## **DĖL KAINŲ PAGRINDIMO**

UAB „Vigatas“ pagal pirkime Nr. 2810870 „Kauno Kazio Griniaus progimnazijos Šiaurės pr. 97, Kaune, sporto aikštelių rekonstravimo darbų pirkimas“ pateiktą informaciją, išnagrinėjus supaprastinto projekto sprendinius, ir įvertintinus papildomai pateikta informaciją (klausimai/atsakymai), paskelbtą per CVP IS priemones, pateikėme pasiūlymą rangos darbams atlikti.

### DĖL SUPAPRASTINTO VIEŠOJO PIRKIMO „KAUNO KAZIO GRINIAUS PROGIMNAZIJOS ŠIAURĖS PR. 97, KAUNE, SPORTO AIKŠTELIŲ REKONSTRAVIMO DARBAI“

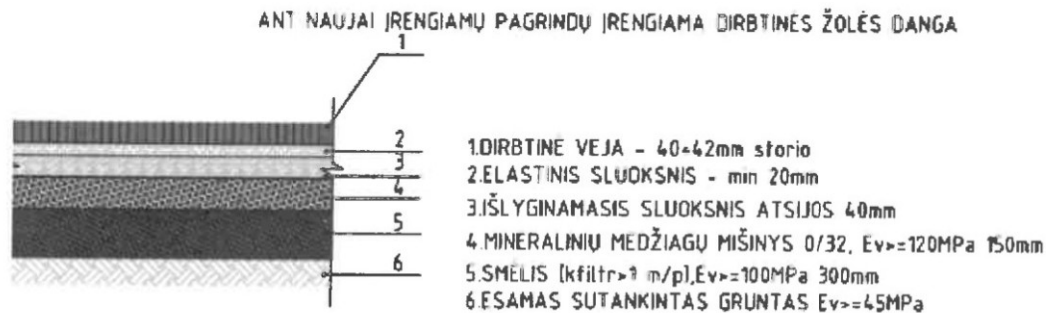
**8. Klausimas.** Prašau nurodyti betono ir armatūros kieki įrengiant gręžtinius pamatus.

**8. Atsakymas.** Projekte Sąnaudų žiniaraštyje 2 skyriaus 4 ir 5 eilutėse pateikti kiekiai yra pakankami betono ir armatūros kiekiui įsivertinti.

Detalizuojame armatūros kiekį mini futbolo aikštelės tvoros įrengimui gręžtiniams pamatams:  
Armatūra D12 A-III - 270 kg

Armatūra D6 A-I - 50 kg
